BT2/BT7/BT8/BT71/BT81用 送り安全クラッチの確認

対象機種： BT2-225/BT2-226/BT7-321/BT7-322  
BT8-331/BT8-332/BT71-521/BT71-522  
BT81-531/BT81-532

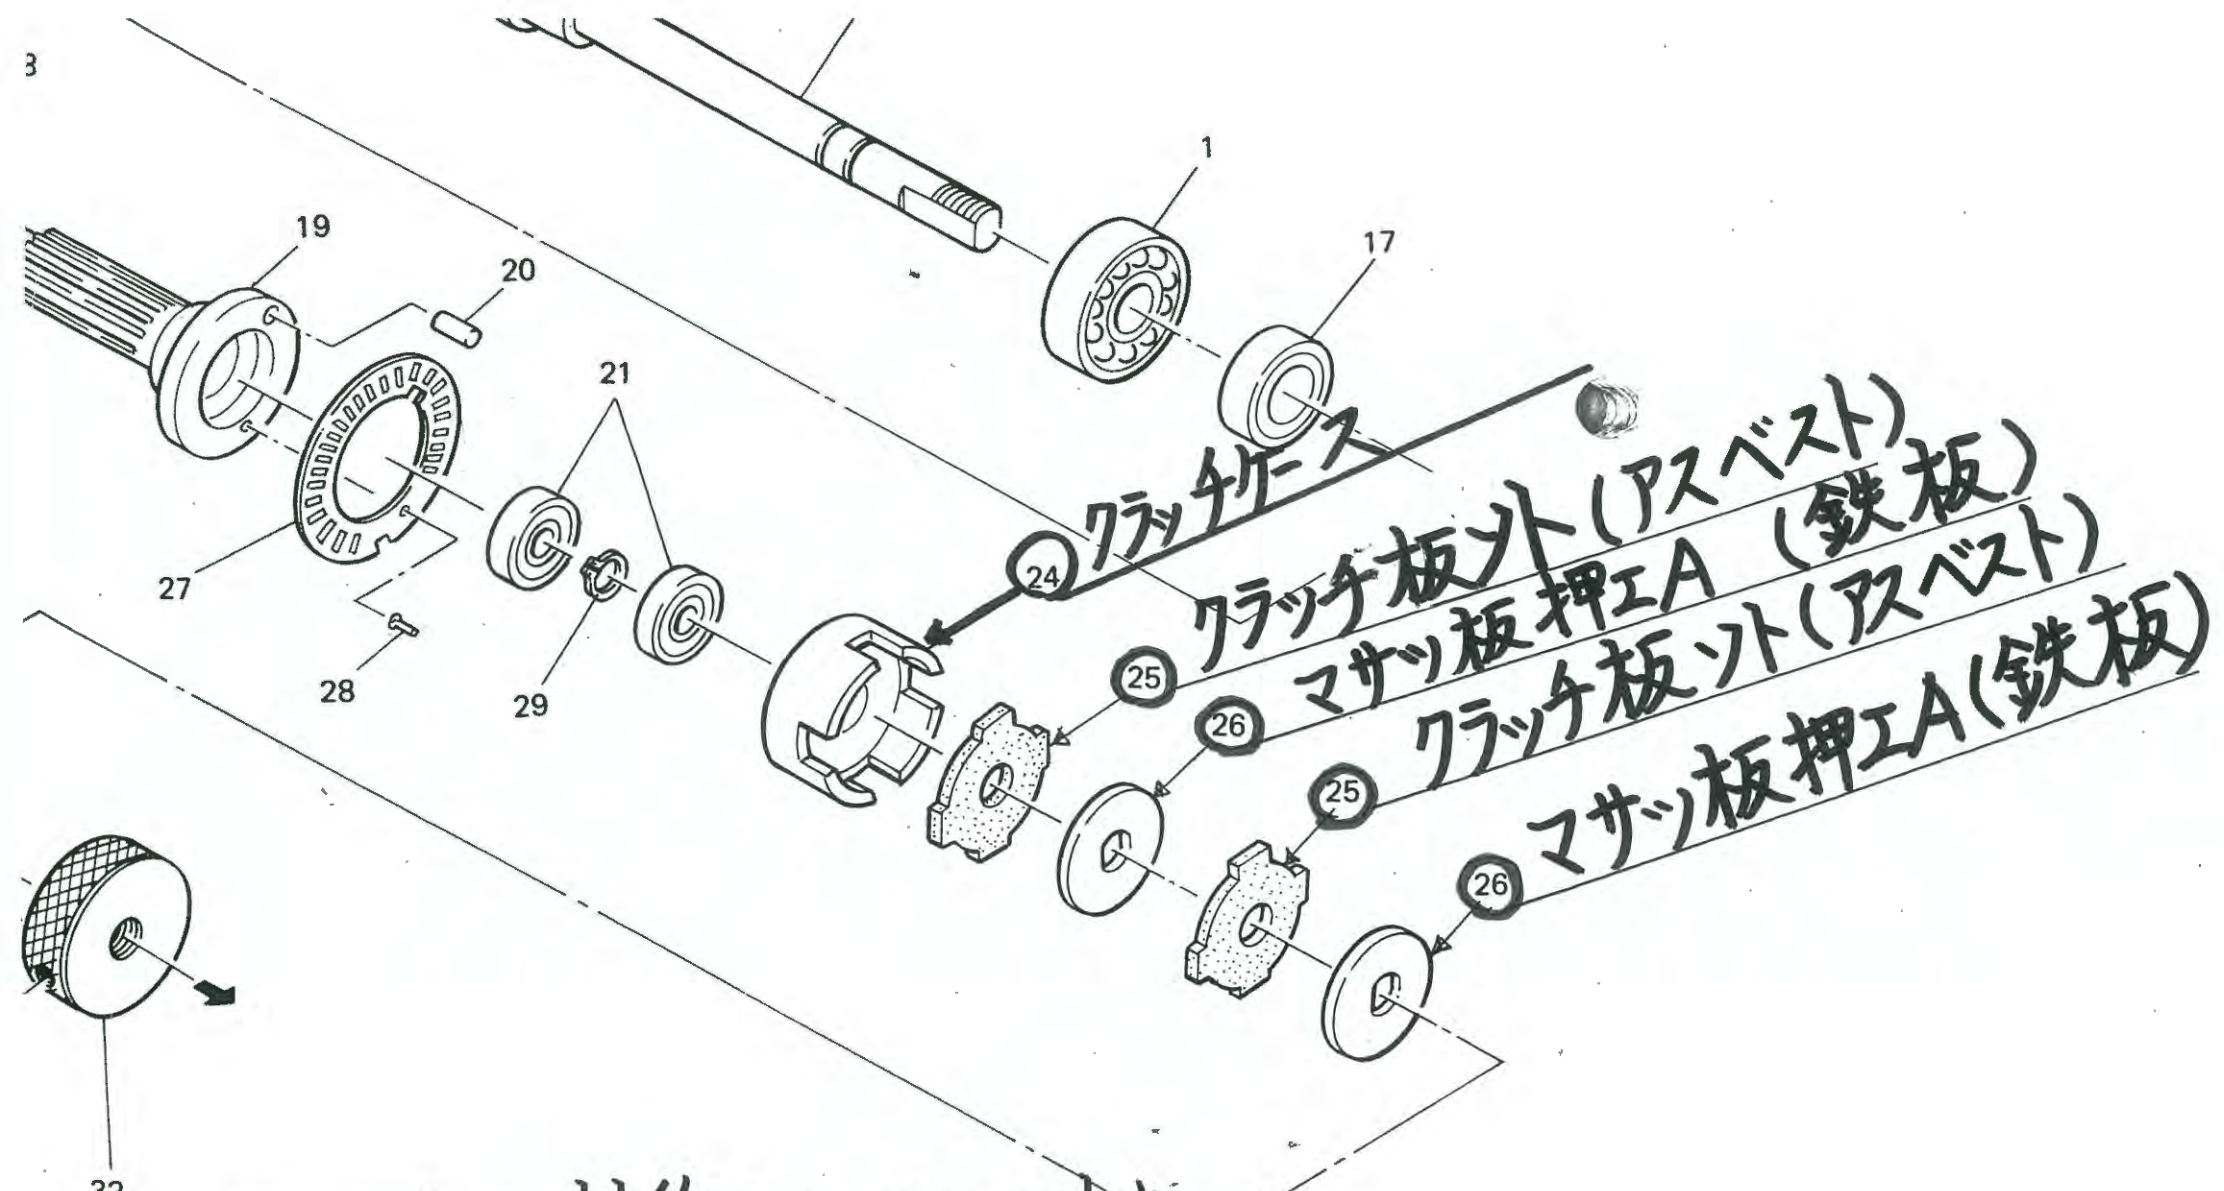
アスベスト → 材質は、ノンアスベストを  
 使用しております。
